② 2期区間の道路構造について

今ある街路樹を残しても、合法的で安全な道路は造れます

右図は博報堂前の歩道の断面図で、街路樹を残した場合の構造です。

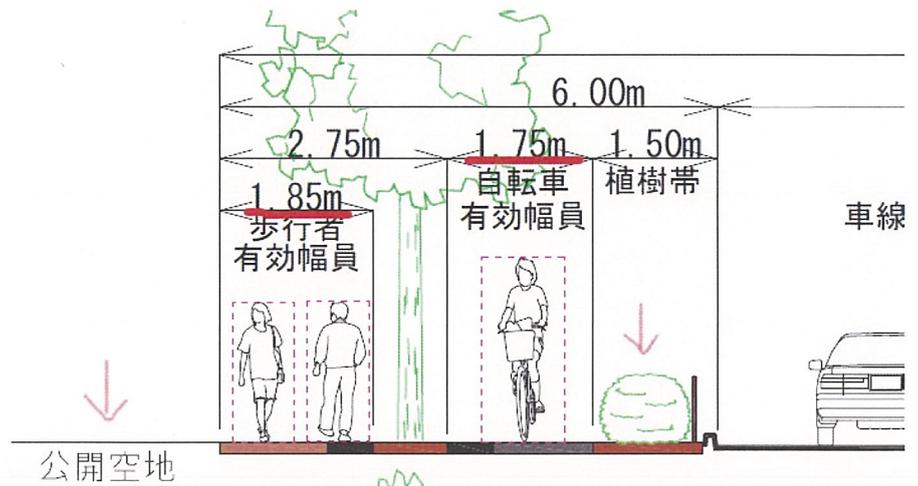
「歩行者有効幅員」→1.85m

「自転車有効幅員」→1.75m

区は 2m に満たないから、

街路樹→伐採

細い木を車道寄りに植え

植樹帯→細く

歩道と自転車道→2m にと計画しています。

しかし、歩道の左側は広い公開空地ですから、15 cmの不足は問題ありません。自転車道は最低 1.5m あればよいので、このままで構わないはずですが、もし 2m 確保するなら、植樹帯を細くすればいいのです。

法的にも、例外を認めており、問題ありません。

歩道について、区が道路幅員の根拠とする『道路構造令』には、「2m 以上の歩道を設けるものとするが、地形の状況その他の特別の理由によりやむを得ない場合においては、この限りでない。」(第 11 条)とあります。

自転車道について、「道路構造令」にはこうあります。

「3 自転車通行帯の幅員は、一・五メートル以上とするものとする。ただし、地形の状況その他の特別の理由によりやむを得ない場合においては、一メートルまで縮小することができる。4 自転車通行帯の幅員は、当該道路の自転車の交通の状況を考慮して定めるものとする。」(第 9 条の二)

街路樹は壁のようにあるわけではありません。点としてあるので、その部分だけ有効幅員が狭くなくても問題ありません。法律にも触れません。
